第3回検討会の主な意見

令和6年1月19日

国土交通省 高知河川国道事務所
高知県 港湾・海岸課

第3回検討会の指摘(高知港地点の風速の計算結果について)

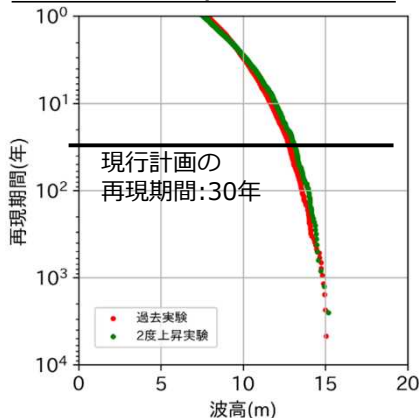
- 第3回検討会での指摘: ①波高を推算した高知港波浪観測所地点における風速の上昇率を示してほしい。②高知港地点は水深が浅く砕波するため、将来の波高はあまり上昇していないと思われる。
- 高知港地点で推算した風速は、2°C上昇において4~5%程度上昇する。風速の上昇率に対して、波高の上昇率が小さいのは、当該地点の水深は25m程度であり、砕波の影響を受ける(最大波高が頭打ちする)ため。
- 現行計画の波浪推算地点(水深20~60m程度)で風速・波高の将来変化を整理した結果、水深60m程度の地点では、風速は4~5%程度上昇するのに対して、波高は5~6%程度上昇する。

風速の上昇率に対し、波高の上昇率が小さい
⇒高知港地点では砕波するため、最大波高が頭打ち

図1-3-8 四国～紀伊水道沿岸各地域に対応する海岸線ゴールの設定状況

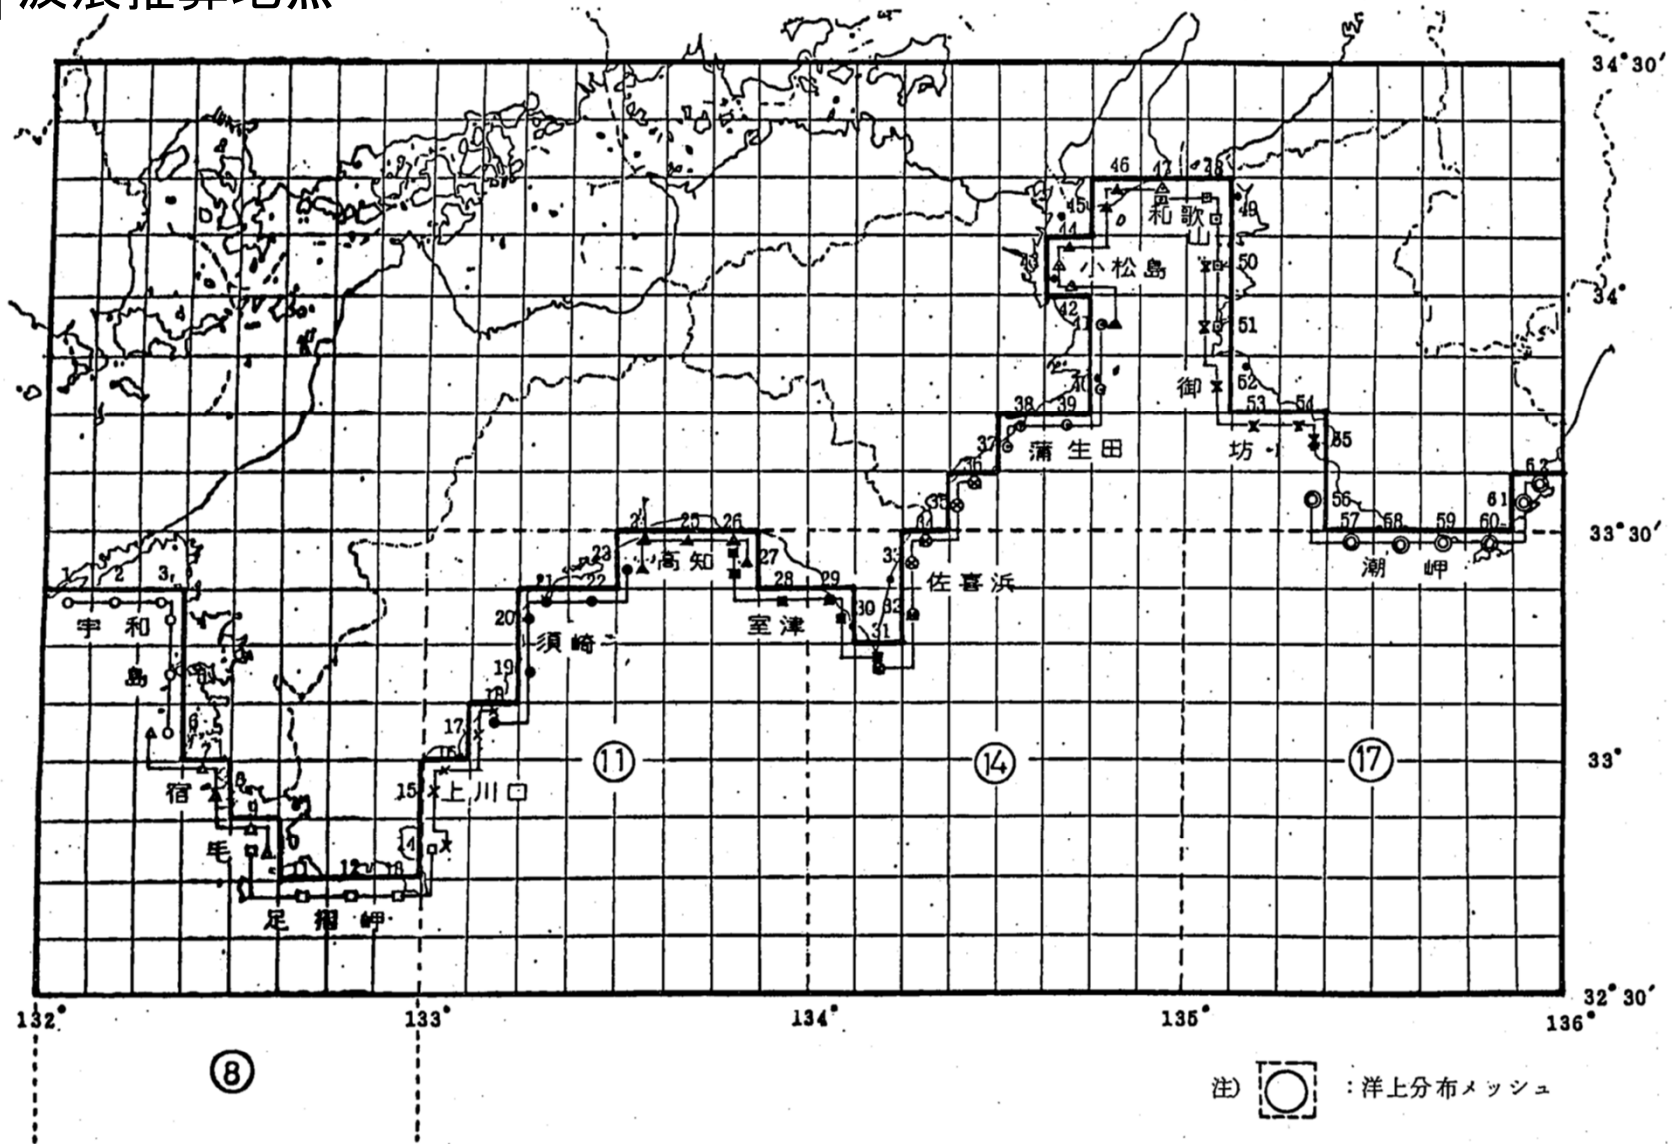
- 第3回検討会での指摘: 防護水準(案)では沖波と記載されているが、将来の波高の変化率を推算した高知港地点は水深が25m程度と浅く、沖波とはいえない。適切な表記をした方がよいのではないか。
- 現行計画の設計波(30年確率波)に関する設定方法や設置位置について確認を行った。
- 現行計画の設計波は、「室津港波浪推算調査報告書(S57)」において、高知港周辺を含む5地点程度(水深20~60m程度)の波浪推算(Wilson式による47台風を対象とした波浪推算)により設定されている。

※各地点の詳細な位置・水深は不明(位置図から水深を推定すると20~60m程度)
※台風毎に各地点で推算された波高の最大値が極値統計解析のデータに採用(最大値の発生位置は一定箇所ではない)

最新の波浪推算データに基づく極値統計解析結果(高知港)

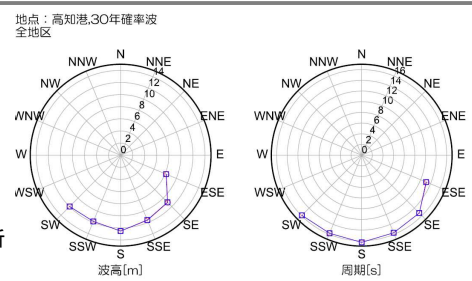
- 第3回検討会の防護水準(案)は、現行の30年確率波高(13m)は過去実験の水深30m前後の結果と整合すること、長期間の波浪観測が実施されている地点は高知港であることから、高知港地点の将来の波高変化率を採用した。
- 海岸保全基本計画(改訂案)では、高知港地点の波高・周期を記載し、「高知港水深25m地点の波高・周期」と表記。

今回設定する高知港地点は、水深が浅く砕波の影響を受けており、沖波と表記できないことを踏まえ、海岸保全基本計画(改訂案)では、「**高知港水深25m地点の波高・周期**」と表記する。

なお、設計波については、関係機関との確認・調整が必要であるため、今後、計画等に使用する設計波(地点、考え方等)について検討していく。

第3回検討会の指摘(将来の波向変化に伴う海岸侵食について)

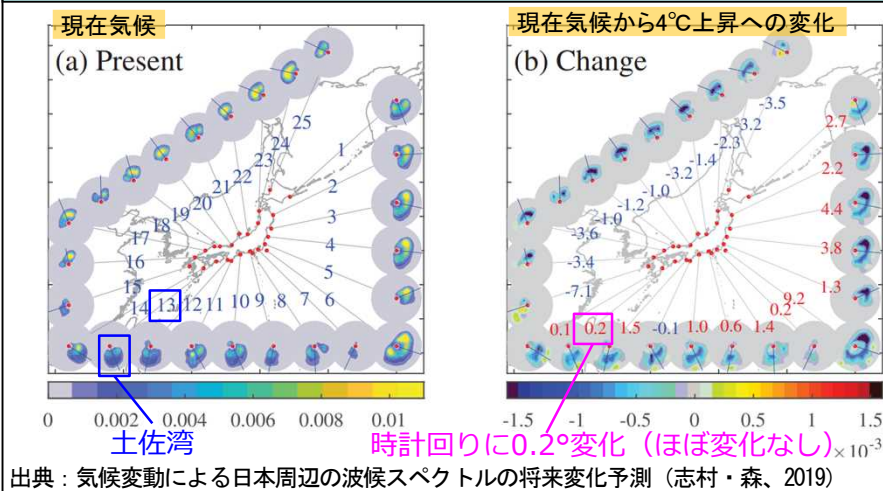
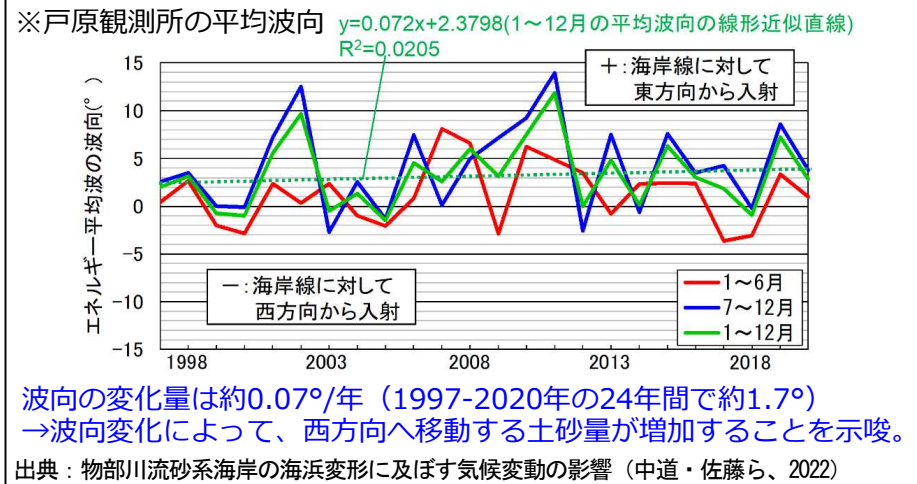
- 第3回検討会での指摘: 海浜地形(砂浜)は、海面上昇に加え、波向にも影響を受ける。重要であるということを示すためにも、波向の将来変化及びそれに伴う海浜地形の変化について検討する必要がある。
- 波向の将来変化及びそれに伴う海浜地形の変化については、現時点では不明確な部分が多いため、今後の新たな知見や観測データの蓄積等も踏まえ、今後、詳細な検討を行っていく。
- 参考として、波向の将来変化に関して現時点で得られている知見(研究成果)を整理し、等深線変化モデルを用いて波向の変化による海浜地形の変化について感度分析を行った。

⇒現時点では、波向の将来変化は不確実であり、今後も引き続き検討を行っていく必要がある

⇒現時点では、波向の将来変化及びそれに伴う海浜地形の変化には不明確な部分が多いことを踏まえ、東西方向(西:時計回り、東:反時計回り)に波向が5°変化した場合を仮定し、現在実施中の海岸保全施設整備計画で用いられている等深線変化モデルによる感度分析を実施(現行計画の海岸保全施設整備は完了済とし既往の観測波浪を基に30年間の予測計算を実施)
※地形・波浪等の計算条件や計算方法は、平成27年度~平成29年度の高知海岸保全技術検討委員会等に準拠

新居海岸～長浜海岸

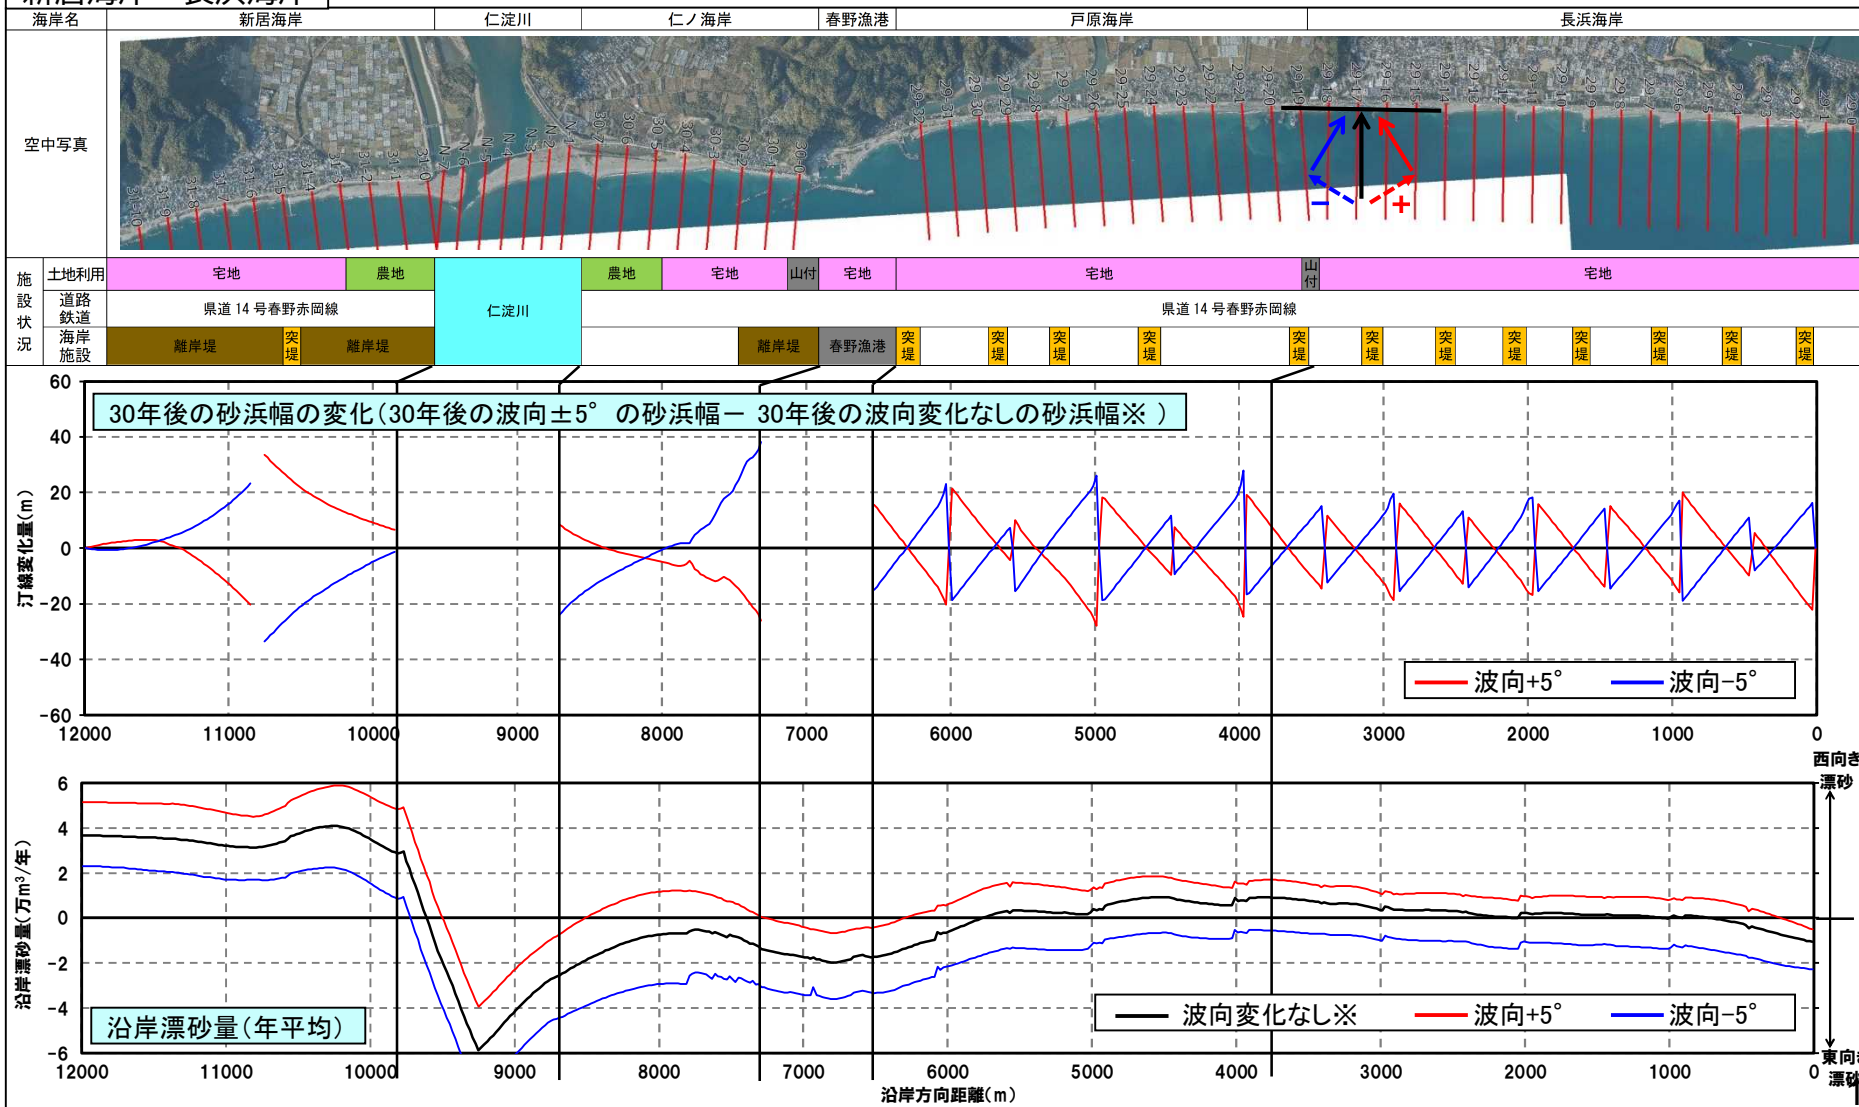
- 新居海岸～長浜海岸において、波向を東西方向(西:時計回り、東:反時計回り)に5° 変化させた場合、30年後の砂浜幅は、波向が変化しない場合に対して、最大20～40m程度、後退する可能性がある。
- 東西方向へ移動する土砂量(沿岸漂砂量)は、年間2万m³程度変化する可能性がある。
